OCEANIC®

HINWEISBLATT FÜR KUNDEN

DAS PRODUKT NICHT MEHR VERWENDEN

QLR3 TRIMMBLEITASCHEN FÜR TARIERJACKET

Abb. 2 - Fixe Schnallenkomponente

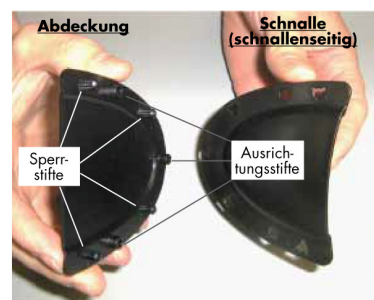
Mit der Inspektion wird beabsichtigt, den Zustand der Sperrstifte (Abb. 2) zu bestimmen, die durch das Nylonmaterial des Beutels dringen und die Kunststoffabdeckung des verschlussseitigen Verschlussteils sichern, die auf der anderen Seite des Stoffes liegt. Die Ausrichtungsstifte, die ebenfalls durch den Stoff dringen, verhindern die seitliche Bewegung der verschlussseitigen Schnalle, wenn die Trimbleitasche eingesetzt oder gelöst wird.

Ziehen Sie den Nylonstoff des Beutels von der verschlussseitigen Schnalle weg und überprüfen Sie den äußeren Sperrstift, mit dem die Kunststoffabdeckung an der verschlussseitigen Schnalle festgehalten wird.

>> Wenn die Flachrundköpfe* der äußeren Sperrstifte intakt und nicht beschädigt sind (Abb. 3), sind auch die inneren Sperrstifte intakt. Es sind keine weiteren Aktionen erforderlich; die neuen Taschen können montiert und die Auslösevorrichtung kann getestet werden.

>> Wenn einer der Flachrundköpfe* der Sperrstifte fehlt, verzogen oder sonst wie beschädigt ist (Abb. 4), müssen die verschlussseitige Schnalle und die Abdeckung durch die Oceanic Tauchsport Vertriebs GmbH ausgetauscht werden.
